MEMO

Aan: Gijs van Duijnhoven (Qubus Vastgoed)
Van: Remco Schreuder (Buro Ontwerp en Omgeving)
CC: Thijs van Zonsbeek (Werkorganisatie Druten en Wijchen)
Datum: 25 november 2025
Betreft: Controle opmerkingen STAB op waterhuishoudkundig rapport Balgoij-West en praktische oplossingen

Controle bergingsberekening

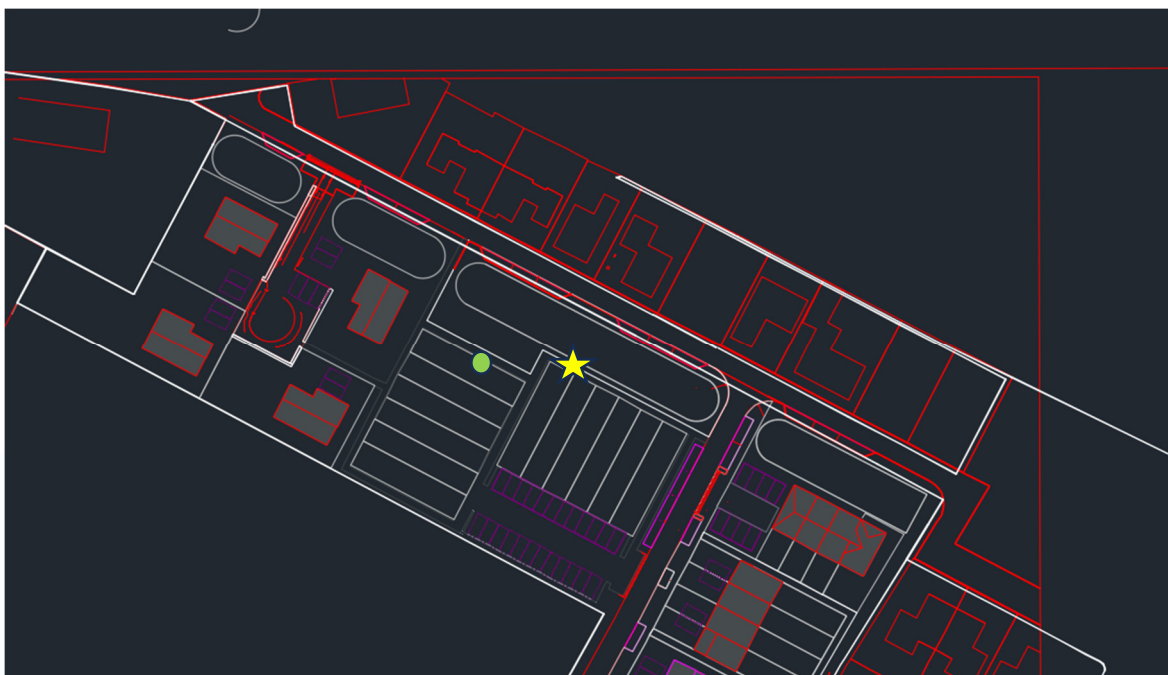
In het voorgaande bestemmingsplan “Hoeve 13” is in het stedenbouwkundig plan, bijlage 1 bij de toelichting, een berekening van de berging van 30 m³ in de tertiaire watergang ten behoeve van het woonlint opgenomen (zie bijlage STAB-6).

Uit deze berekening blijkt dat voor de waterberging is uitgegaan van een bodembreedte van 3,00 m, een waterkolom van 0,30 meter en daarmee een bergend nat oppervlak (dit is de doorsnede van de watergang) van 0,9 m². De totale lengte van de tertiaire watergang bedraagt 150 meter. Dat betekent dat in het plangebied reeds (150 x 0,9 =) 135 m³ als bestaande waterberging aanwezig is. Deze bestaande waterberging van 135 m³ dient gecompenseerd te worden in het plan voor Balgoij-West.

Afbeelding 4: CAD tekening van de te realiseren wadi

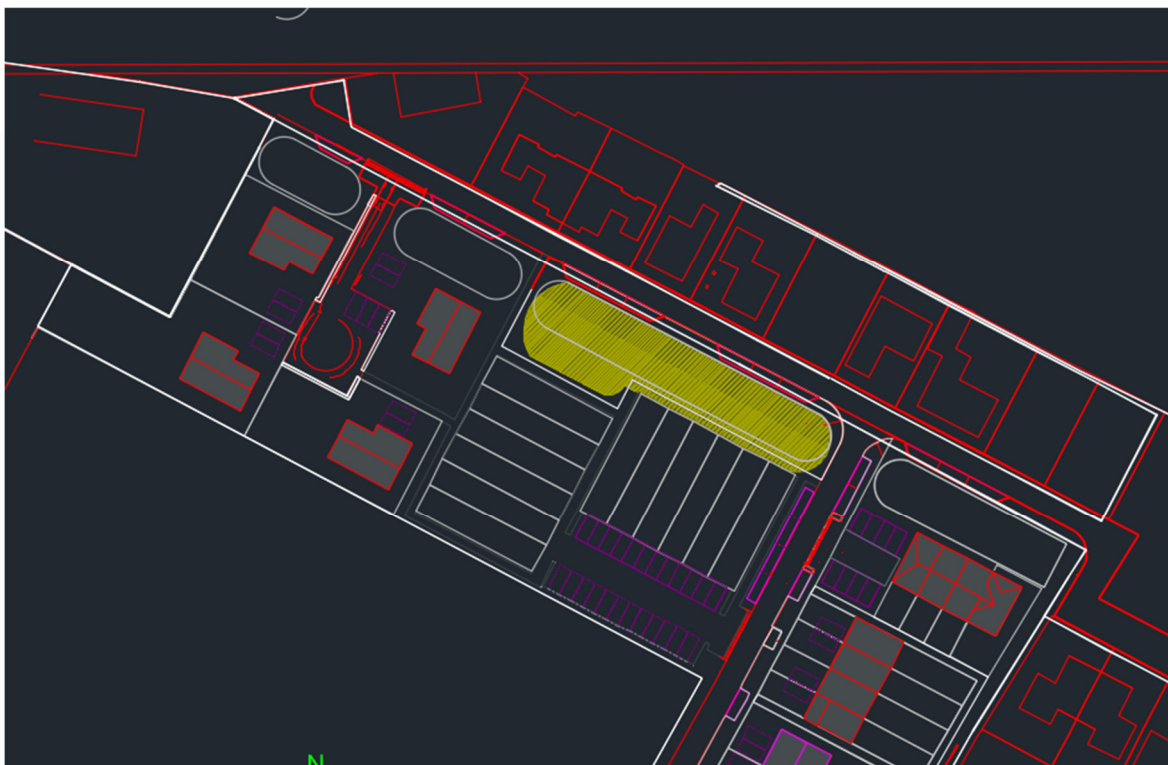
Om de totale 117 m³ water te bergen in deze wadi kan het oostelijke deel van de wadi, ten noorden van de CPO woningen, ook verbreed worden (zie afbeelding 4). De oppervlakken en berging in de vergrote wadi zijn weergegeven in tabel 1. Voor deze berekening is uitgegaan van dezelfde uitgangspunten als in het waterhuishoudingsplan; een maximale diepte van 0,5 m, een talud van 1:3 en vulling tot aan maaiveld (0,5 m).

Het verbreden van de wadi zal in zuidelijke richting plaatsvinden. Ter plaatse van de speeltuin zal de verbreding 6 meter bedragen, ter plaatse van de CPO woningen is dit 2,75 meter.

De consequentie van het verbreden van deze wadi is dat de CPO woningen ten zuiden van de wadi in zuidelijke richting verplaatst moeten worden. Hiervoor dient de bestemmingsgrens 1,5 meter in zuidelijke richting verschoven te worden. Immers is in het ontwerp al een groene zone van circa 1,26 meter breed opgenomen. Hierdoor hoeft er dus maar 1,5 m te worden geschoven.

Om deze 1,5 meter te waarborgen zullen de voortuinen verkleind worden naar 0,8 meter en zullen de woningen, binnen het bouwvlak, 0,44 meter in zuidelijke richting verplaatst worden.

Afbeelding 6: aanleghoogtes projectgebied

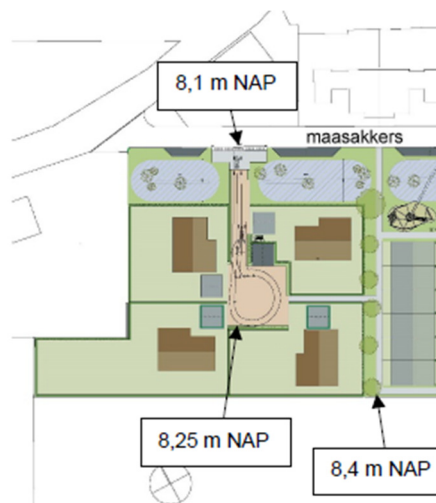
De maaiveldhoogte van het perceel Hoeveweg 15 op de grens met het plangebied en de akker bedraagt circa 7,8 m +NAP. De maaiveldhoogte van het projectgebied zal op minstens 8,1 m +NAP komen te liggen (afb. 7). De maaiveldhoogte van de zuidelijke akker bedraagt circa 7,5 m +NAP. Deze hoogtes zijn ook weergegeven in onderstaande schematische profielen van de zakgreppel.

Afbeelding 8: voorgenomen berging hemelwater

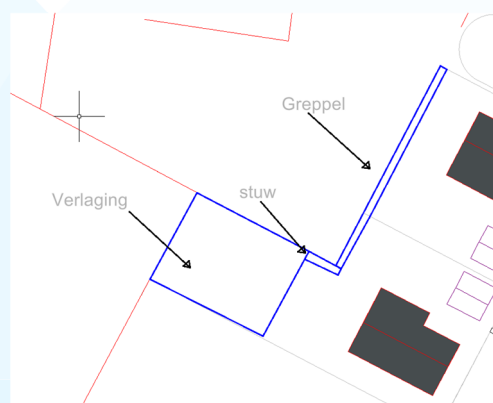
De overige circa 43 m³ zal geborgen worden in de (thans aanwezige) verlaging. Bij de voorgenomen ontwikkeling zal dit deel in gebruik genomen worden als tuin. Het betreffende deel zal niet opgehoogd worden, hierdoor zal er een hoogteverschil van circa 20 tot 30 cm optreden ten opzichte van de tuin Hoeveweg 15. Ten opzichte van de tuin ten oosten zal een hoogteverschil van circa 25 cm aangehouden worden.

Uitgaande van een oppervlak van circa 200 m² wat gebruikt kan worden voor het bergen van hemelwater, zal er (theoretisch) een waterdiepte van circa 21 cm optreden bij een T = 100 bui. Om het gebruik als waterberging te borgen zal vastgelegd moeten worden dat er geen ophoging plaats mag vinden in dit deel van de tuin. Hierbij moet bekend zijn dat er, in het geval van extreme neerslag, water in dit deel van de tuin komt te staan.
